かわまちづくり計画のハード・ソフト施策についての報告

親水護岸

親水護岸構造の決定

採用予定案

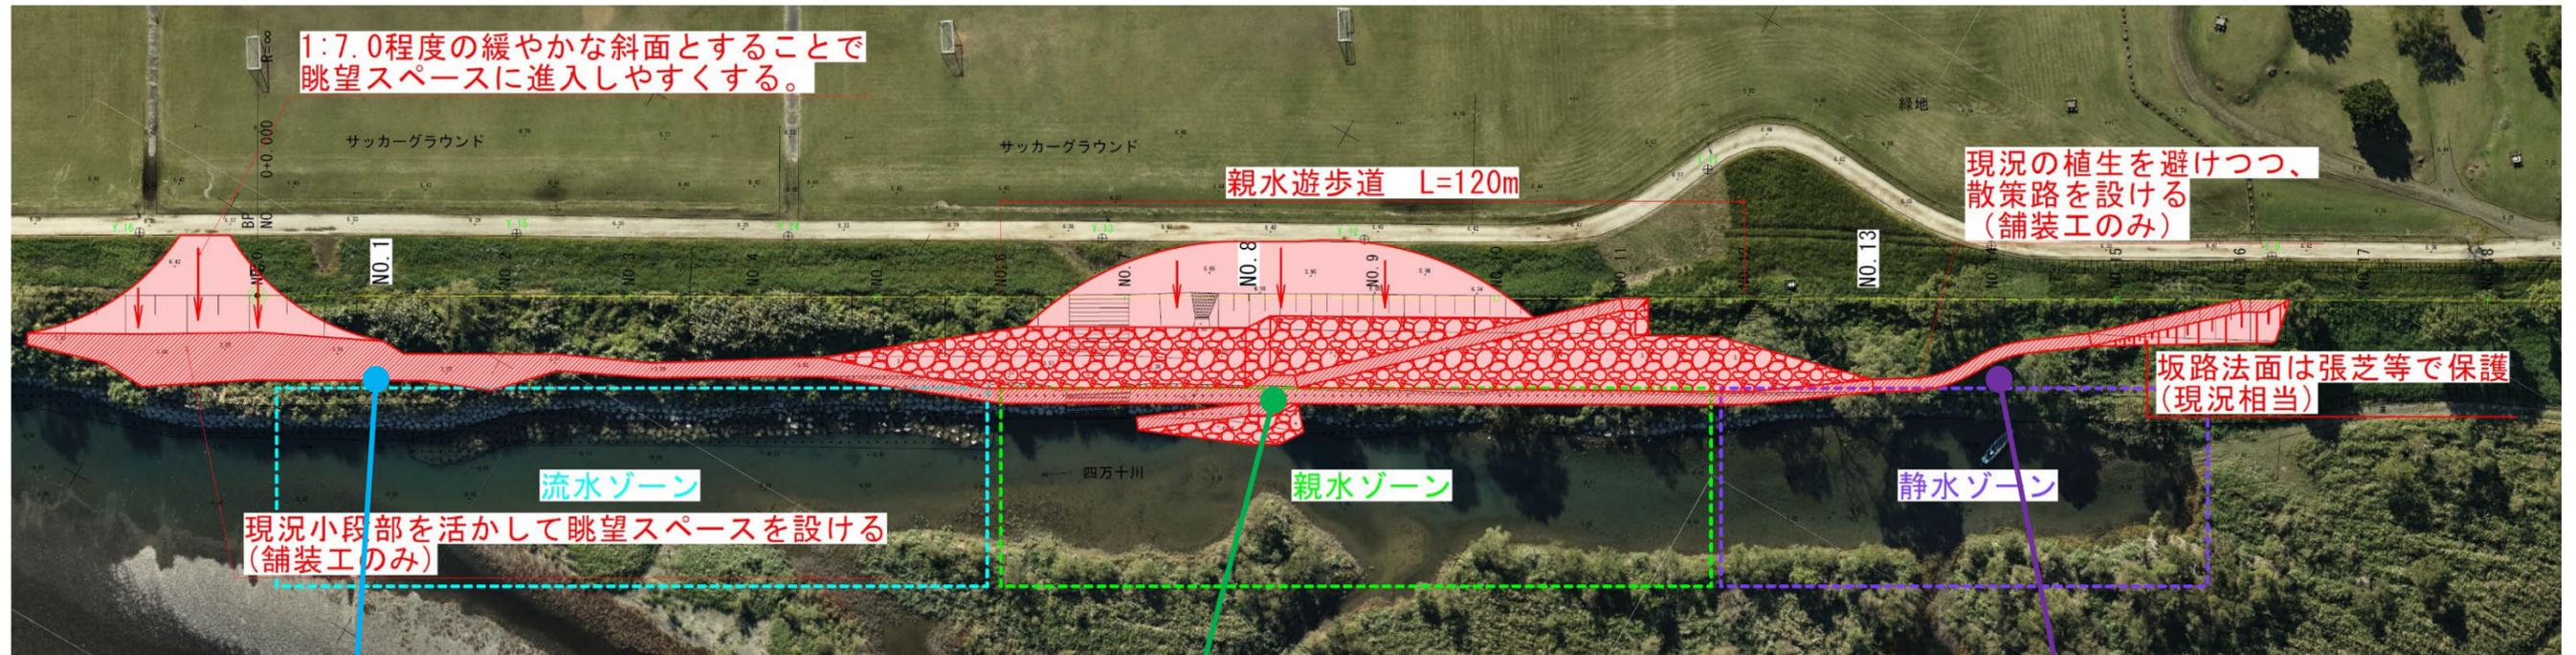
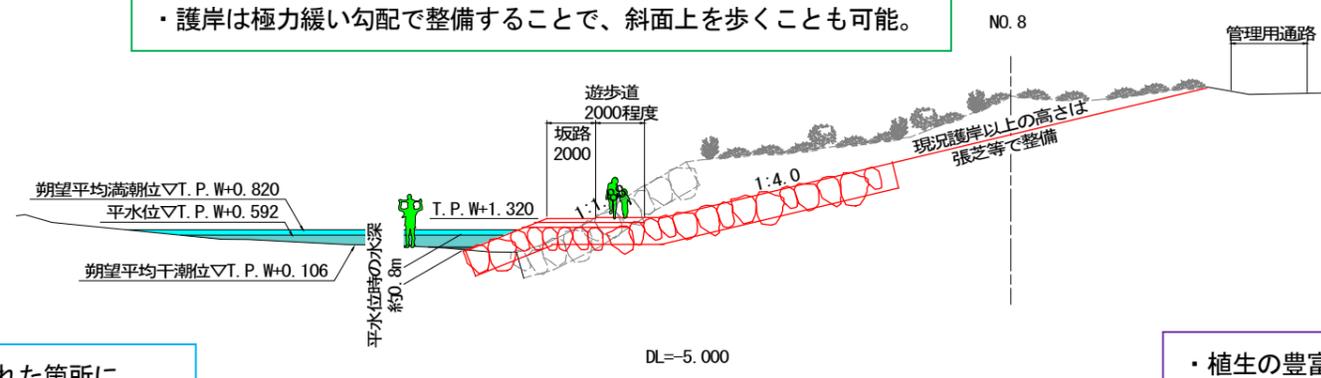
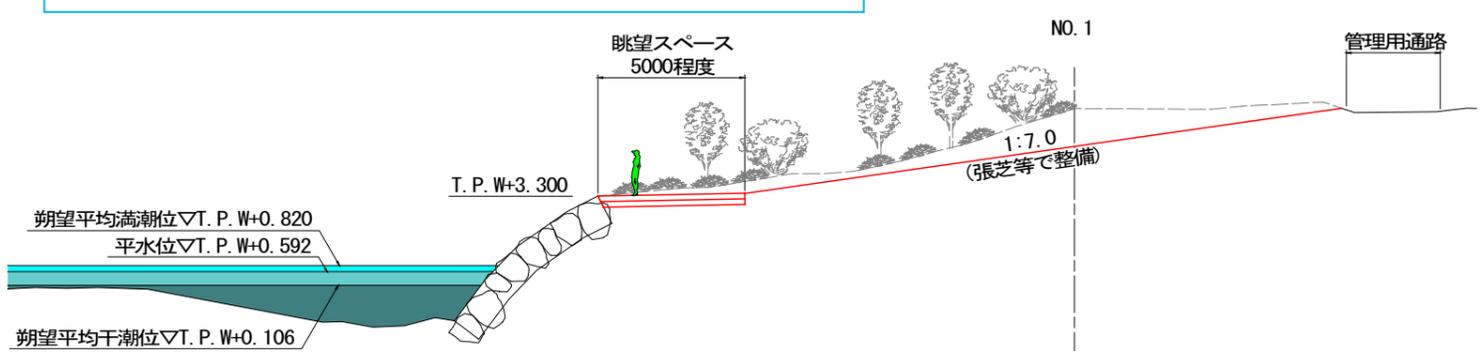
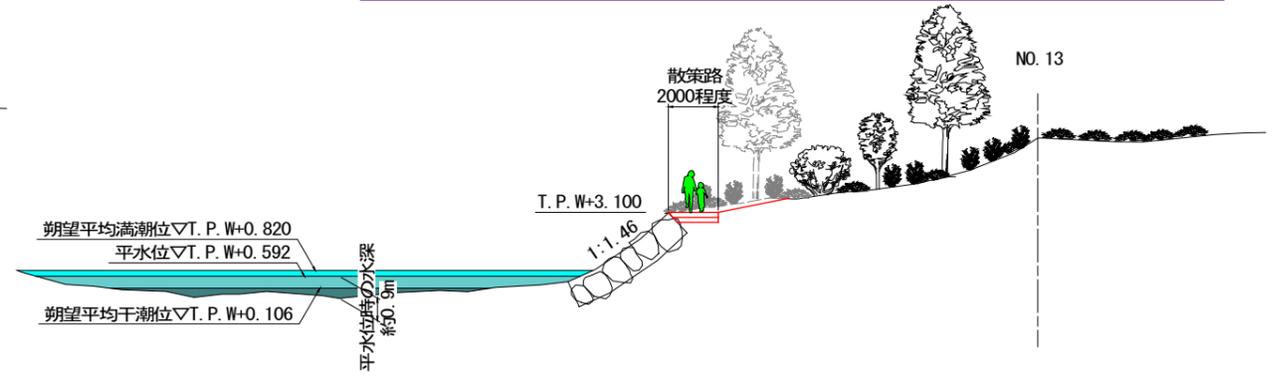
☑水深に対する注意喚起
ワンド下流は水位が深いため、
注意看板等を設置することも考えられます。

☑飛び石について
ワンド内を往き来出来るような
『飛び石』を置くことも考えられます。

☑舗装材料について
景観性、耐久性、歩行性に優れた
『石張舗装』を想定しています。

☑眺望スペースへの出入りについて
眺望スペース横の斜面を緩やかな張芝と
することで、出入りを可能とします。

☑スロープの位置について
散策路に降りる上流端と、遊歩道に繋がる
中流部にスロープを設ける予定です。

☑眺望スペースからの転落対策について
眺望スペースは河床までの高低差が高いため
転落防止のための巨石を配置することも考えられます。

アンケート後、助言いただいた内容を踏まえ以下のとおり計画を決定した。
